Affaire: Construction du 3ème groupe scolaire à Saint Cyr
Sur Loire

LOT N°06 : MENUISERIES EXTERIEURES
BARDAGE - OCCULTATIONS

TITRE :
Synoptique Menuiseries alu/acier
Tous niveaux / RAL 7021 Mat

Carnet N° : S-01
Indice : A
Date : 25 Mai 2018

DESIGNATION: Elevation Mur rideau EM38 et EM 39

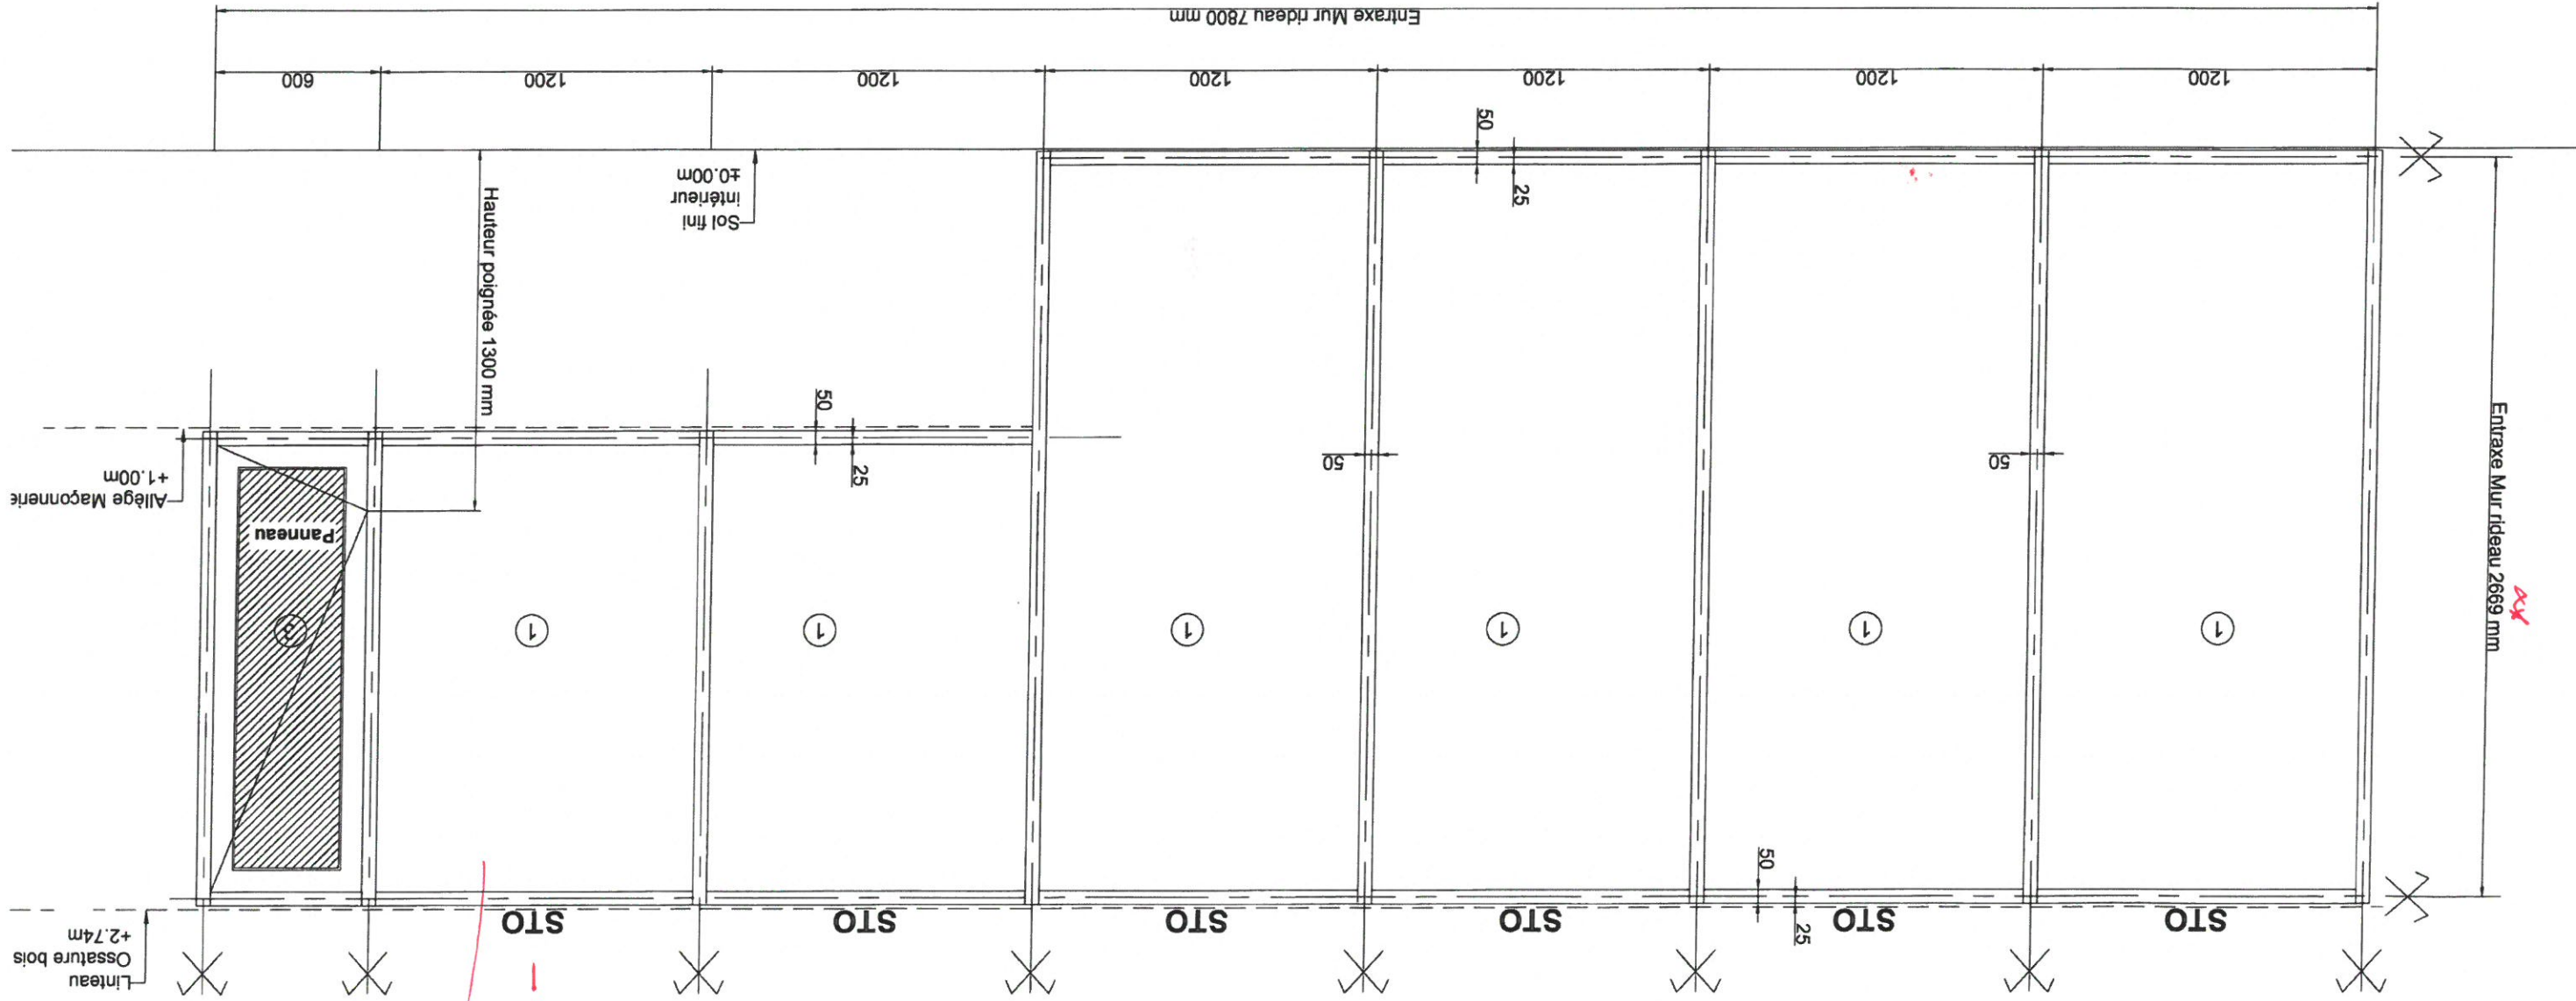
Remarque
à confirmer
en Alu anodisé
(Plomberie).

DESIGNATION: Elevation Mur rideau EM40

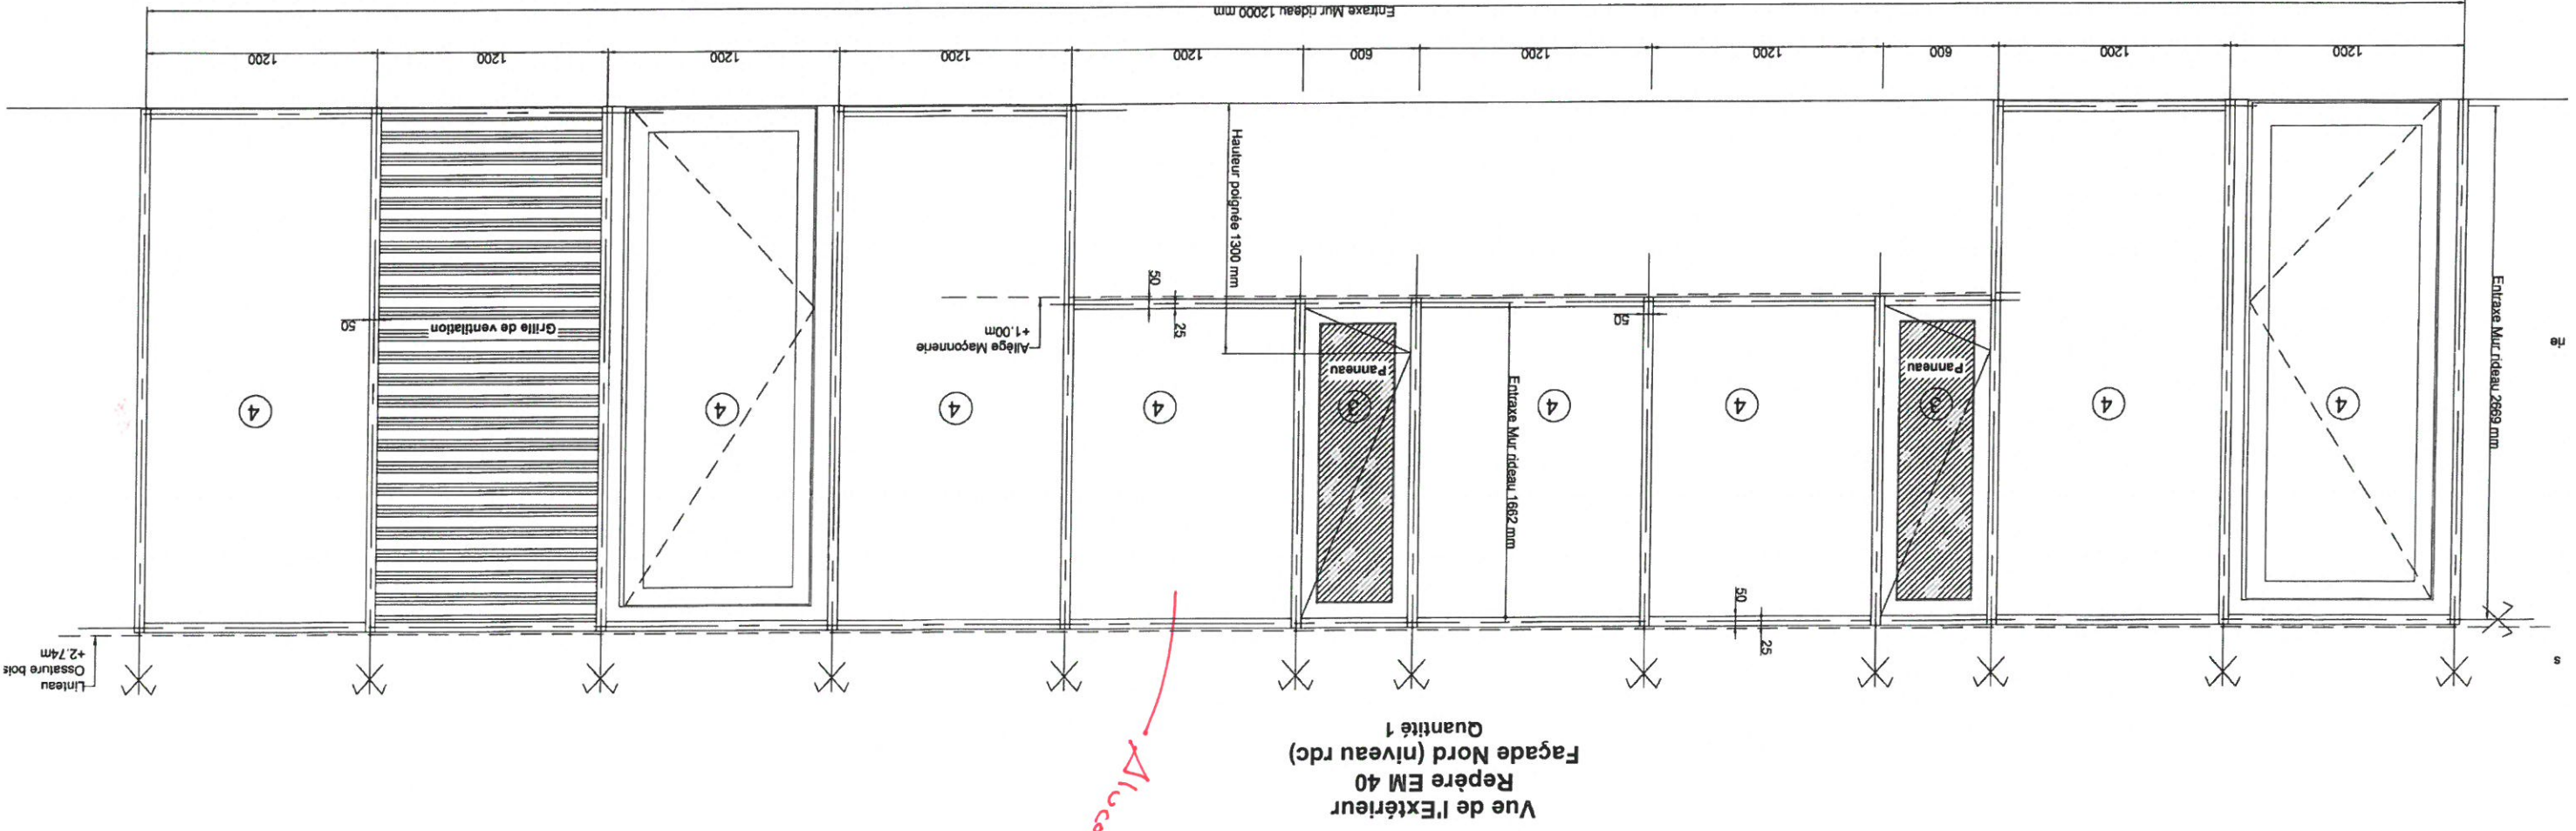
modification
plan creux
ind 8.

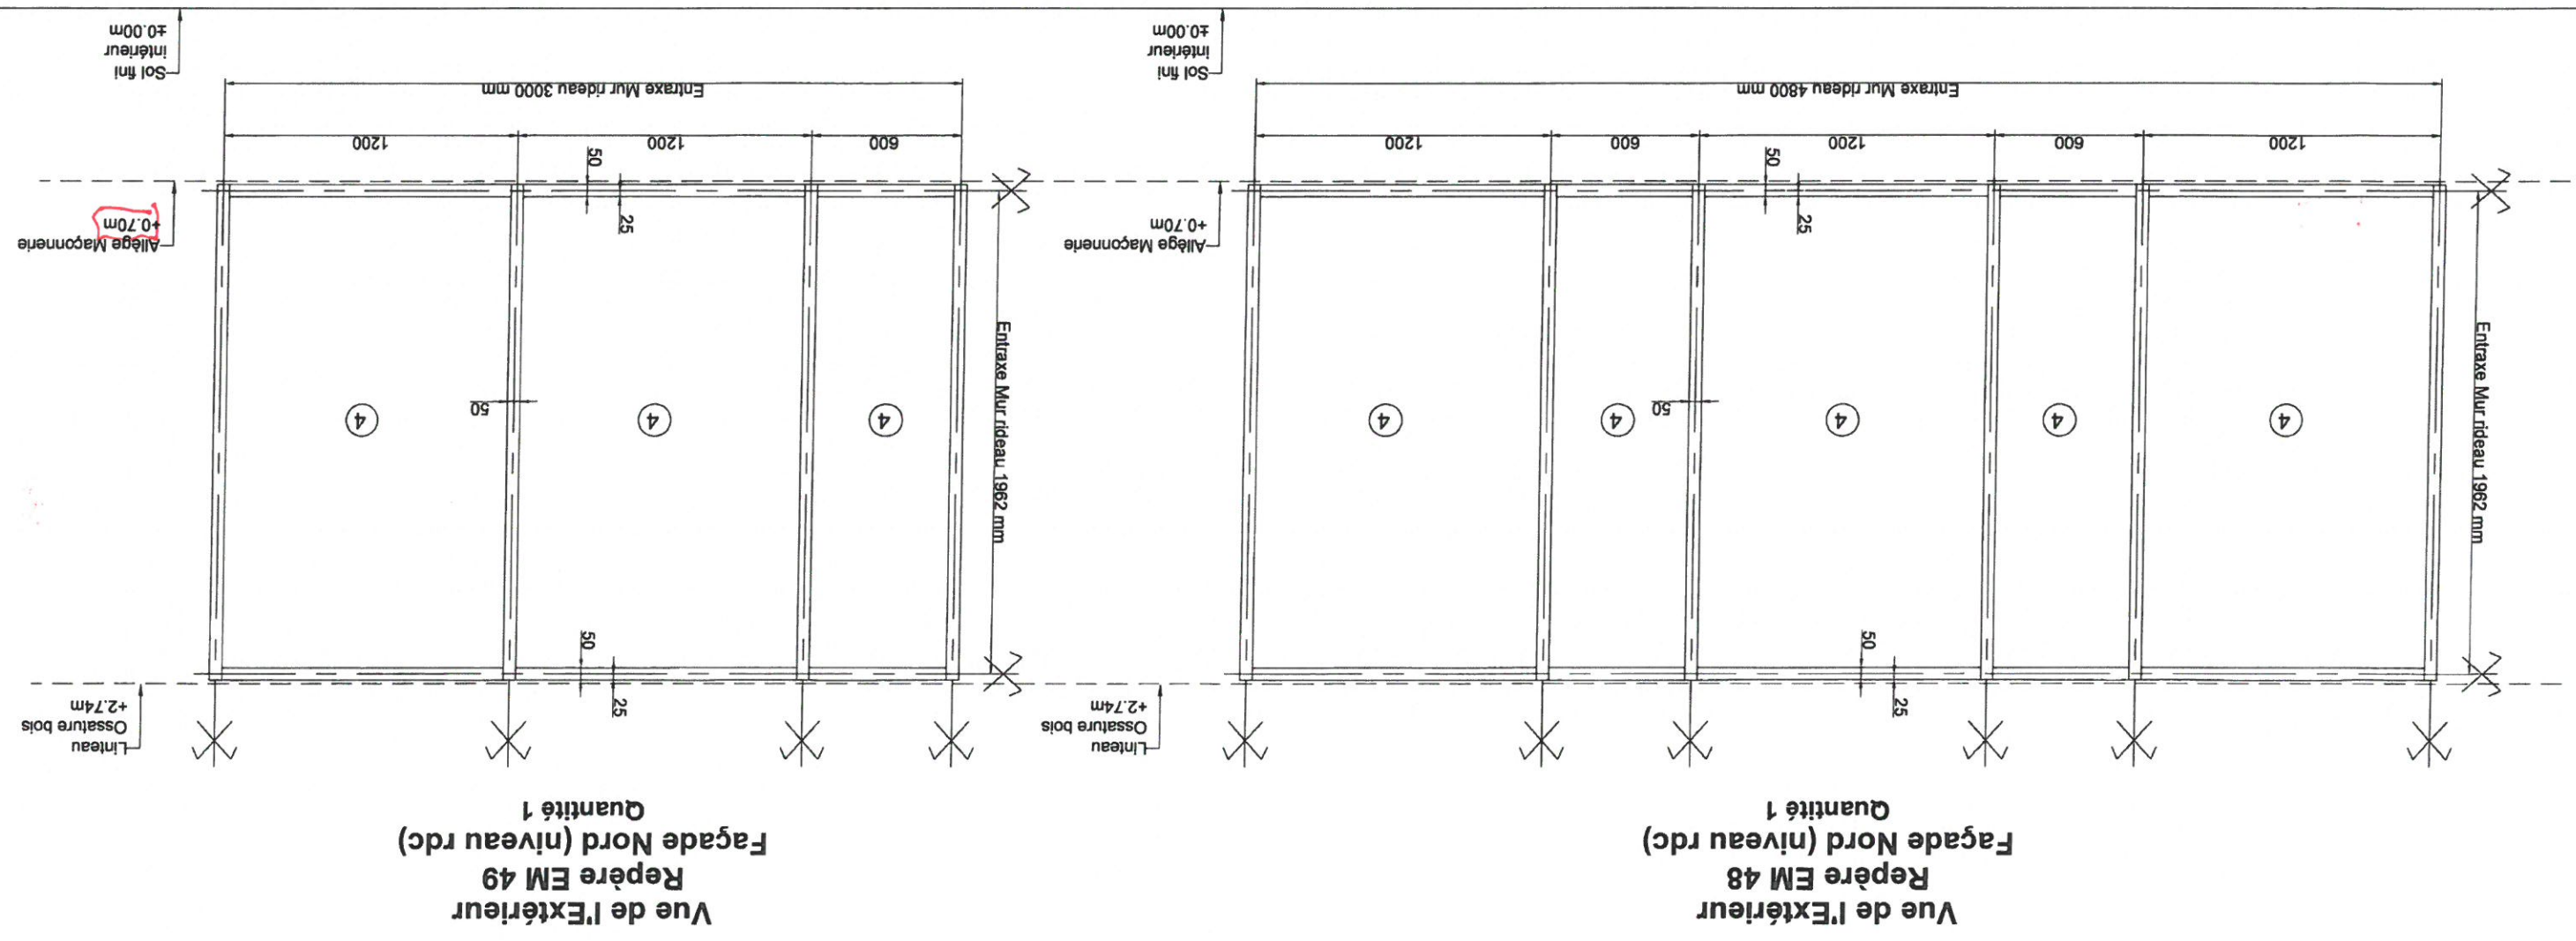
Attention allège à CONFIRMER

OK
Allège à ± 0,70m.
